RENOVATION DU SQUARE RENE FUSIER (rue du Dauphiné Lyon 3ème)

Projet porté par le Conseil de Quartier Sans Souci – Dauphiné

SQUARE FUSIER - Etat des lieux
Plan 1

SQUARE FUSIER - Pistes pour le réaménagement
Plan 2 (29/04/2022)

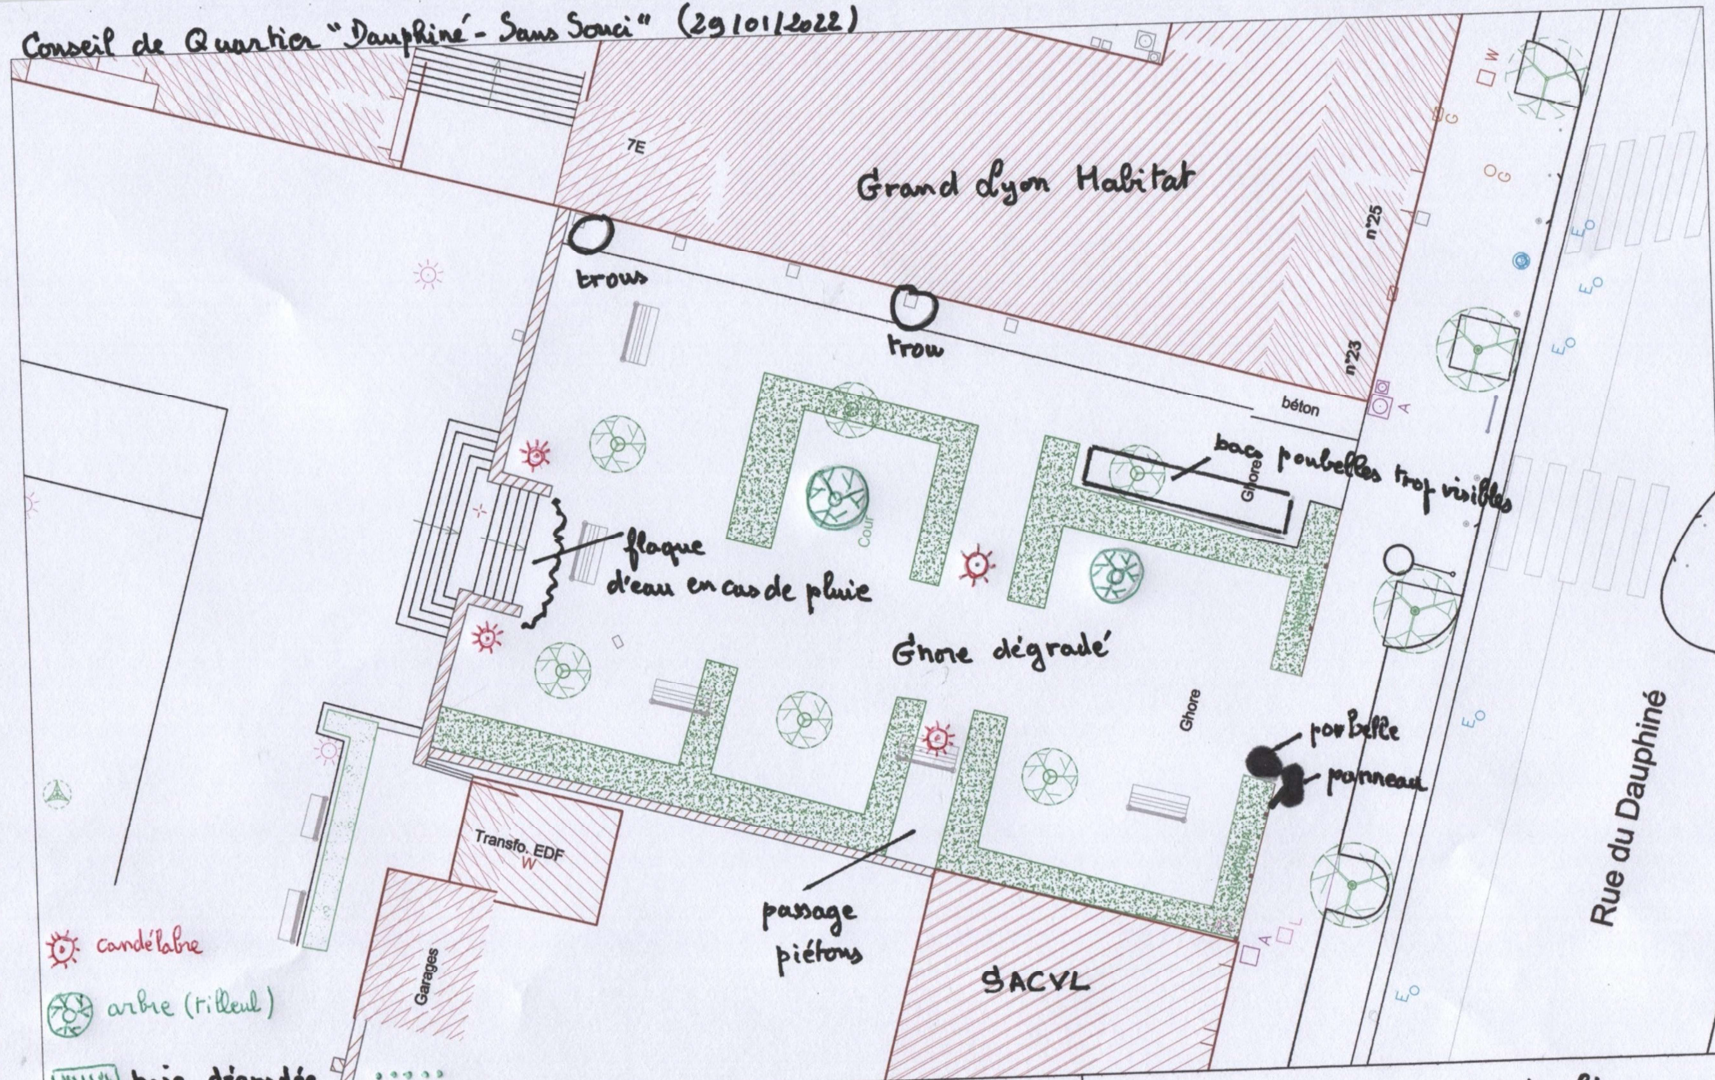
Le sol est constitué de gore qui n'absorbe plus l'eau en cas de pluie, ce qui occasionne des flaques (notamment vers les escaliers) très gênantes pour les piétons.

Les végétaux sont très dégradés et mal entretenus (notamment les haies de fusains).

Le mobilier urbain a vieilli (corbeilles à papiers, panneaux indicateurs, candélabres d'éclairage public).

Les bacs à ordures situés du côté de l'immeuble de Grand Lyon Habitat ouverts à tout vent et disgracieux contribuent à dégrader l'image de ce lieu.

Deux trous ont été réalisés il y a plusieurs mois pendant les travaux de réhabilitation des immeubles et restent depuis béants (ce qui représente un danger réel pour les enfants).

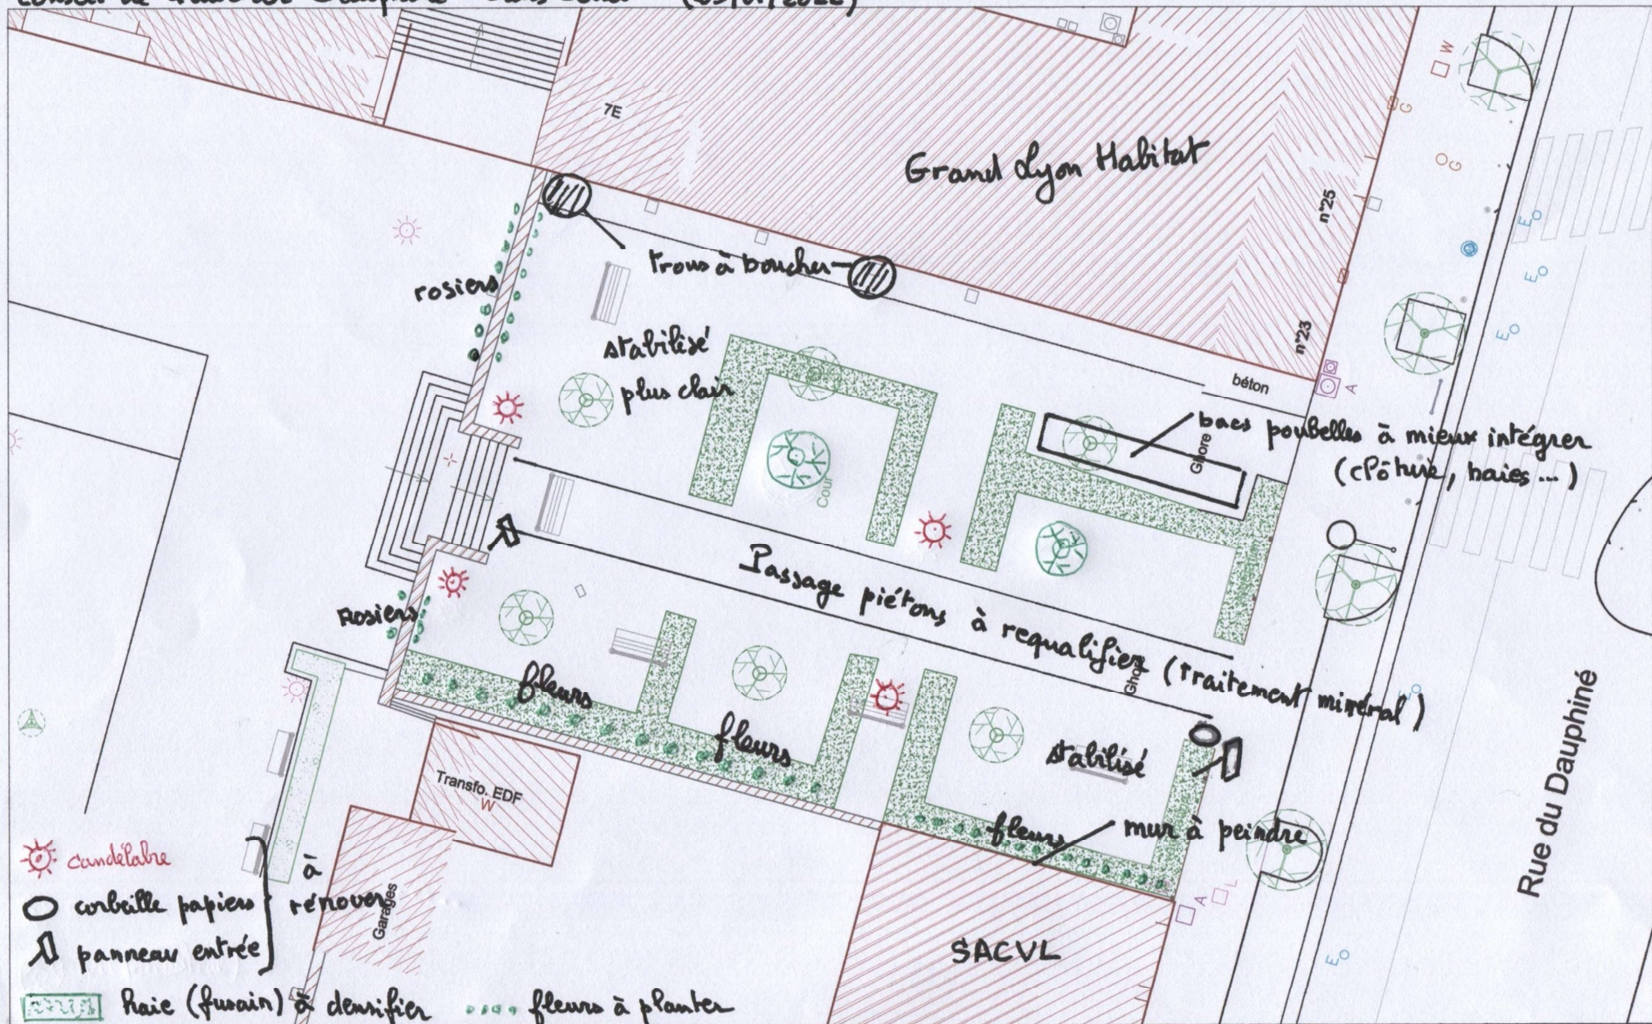
- ✓ Le traitement du sol en gore devra être refait.
- ✓ Actuellement après chaque pluie des flaques apparaissent en plusieurs points du square, notamment devant les escaliers. Le bon écoulement des eaux de pluies devra être rendu possible (infiltration et drainage).
- ✓ Un traitement plus minéral devra être réalisé sur l'axe central du square (entre la rue du Dauphiné et l'escalier vers le square Alban Vistel) permettant la marche à pied plus confortable pour les piétons.
- ✓ Il est proposé de remplacer le gore rouge par un sol perméable plus clair.

- ✓ Le lieu de stockage des poubelles devra être requalifié : les poubelles (à remplacer) pourraient être cachées par une clôture métallique et/ou des végétaux.

- ✓ Les deux trous laissés ouverts depuis des mois, côté Grand Lyon Habitat (côté nord du square), devront être rebouchés d'urgence.
- ✓ Une fresque pourrait être réalisée sur la façade de l'immeuble de la SACVL côté sud du square (un projet du CIL en cours).

- ✓ Les haies de fusains devront être conservées mais densifiées et rénovées, voire réorganisées.
- ✓ Des fleurs (hortensia, hydrangéa grimpant) seraient à envisager au pied de la future fresque de la façade de la SACVL et sur la façade sud du square.

- ✓ Le long du parking de la SACVL des arbustes mellifères, des vivaces apporteraient une note colorée au square.
- ✓ Des rosiers pourraient agrémenter les deux murs de pierre dorée de chaque côté de l'escalier en retombant du côté du square Alban Vistel.

- ✓ Les arbres existants (tilleuls) seront maintenus après examen de leur état sanitaire.
- ✓ Des panneaux d'accès au square seront aménagés de chaque côté (rue du Dauphiné et escalier vers l'esplanade Mandela) ; leur taille et leur visibilité sera améliorée.

- ✓ L'éclairage nocturne sera maintenu. Cependant les habitants ne souhaitent pas que soient installées des assises (proximité espace Mandela) dans ce lieu de passage qui doit préserver une certaine tranquillité pour les riverains.

- ✓ Le mobilier urbain (poubelles, panneaux signalétiques, ...) pourrait être rénové à cette occasion.

- ✓ Les traitements végétaux exposés ci-dessus permettront de qualifier le square René Fusier comme un tronçon essentiel de la connexion verte que le Conseil de quartier souhaite établir entre le parc Sisley (récemment réaménagé) et l'esplanade Mandela qui doit être elle aussi requalifiée en 2023. D'ores et déjà, il est prévu l'installation de nichoirs pour les oiseaux.
